COMUNE DI GENOVA

Procedura d'Intesa Stato-Regione ai sensi dell'art. 81, comma 3, del D.P.R. 616/1977 così come modificato dal regolamento di attuazione approvato con successivo D.P.R. n. 383/1994 s.m. e i. - Costruzione della nuova Torre Piloti del Porto di Genova.

Relazione Urbanistica Istruttoria

Stralcio planimetria allegata all'Accordo di Programma RFK 2003

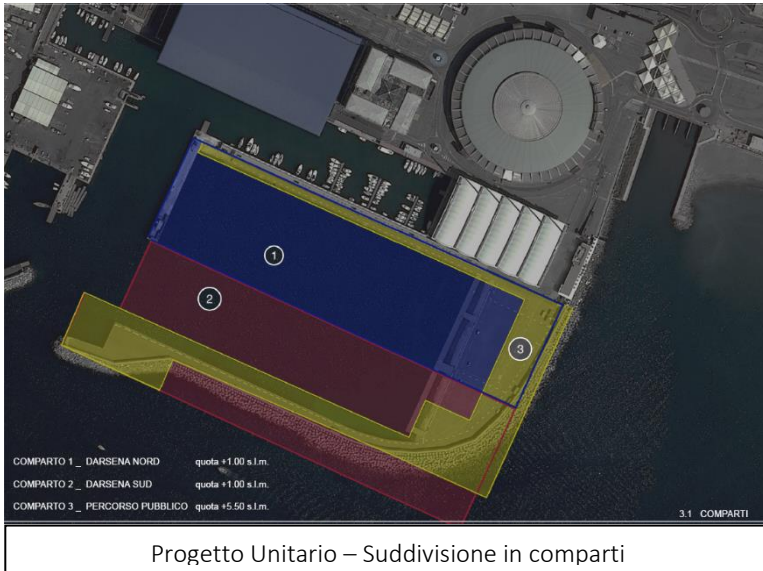
destinati al potenziamento delle attività produttive, della cantieristica (1) e a costituire una zona filtro con i vicini settori espositivi della Fiera (2), mentre il Settore 3 (suddiviso nei Comparti 3a e 3b) "comprende le nuove opere di difesa a mare, a servizio sia delle attività cantieristiche che di quelle espositive; l'ampliamento dei piazzali di lavoro da realizzarsi interrando parte dello specchio acqueo della darsena esistente, fino all'allineamento con il profilo della banchina; la costruzione delle infrastrutture di supporto e di un nuovo capannone". In particolare l'Accordo, richiamato nel settore

1 del Distretto n. 20 del PUC, per il comparto 3b, su cui è prevista la nuova Torre Piloti, indica: "l'ampliamento della darsena e dei piazzali a disposizione del quartiere fieristico, in grado di ospitare dai 400 ai 500 nuovi posti barca e una superficie di riempimento di circa 35.000 mq, attrezzabile con opportune strutture coperte ed altre idonee infrastrutture per gli usi fieristici e quelli ad essi complementari. In tale contesto deve essere prevista la realizzazione di un adeguato accesso pubblico alla banchina [...] in conformità allo SAU relativo all'area della Fiera di Genova S.p.A."
